Analyse du bilan annuel 2020 du centre de stockage de déchets ultimes de Gizay.

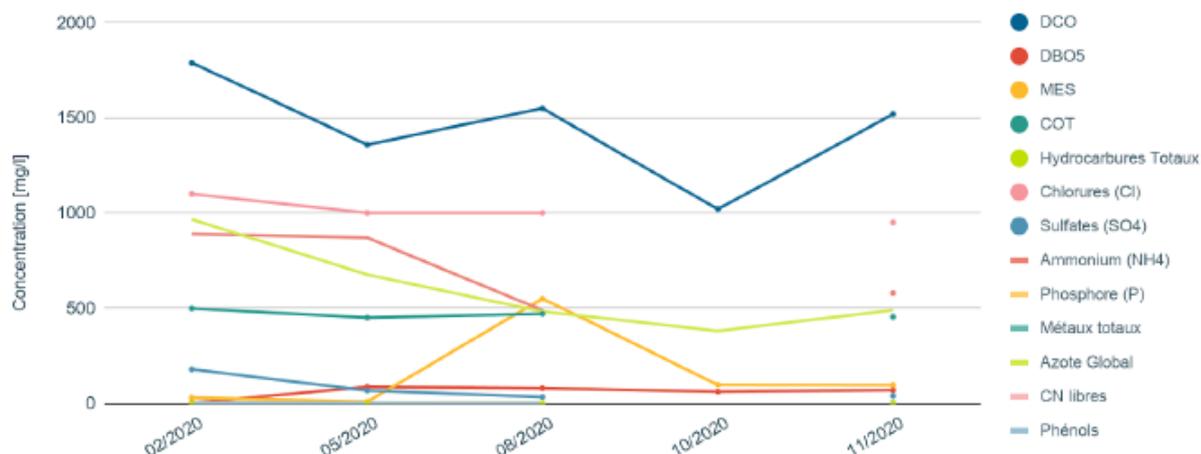
Le délai de 6 mois pour la pose de la couverture provisoire n'est-il pas à l'origine des odeurs subies par les habitants du voisinage et des envols de déchets constaté dans les alentours ?
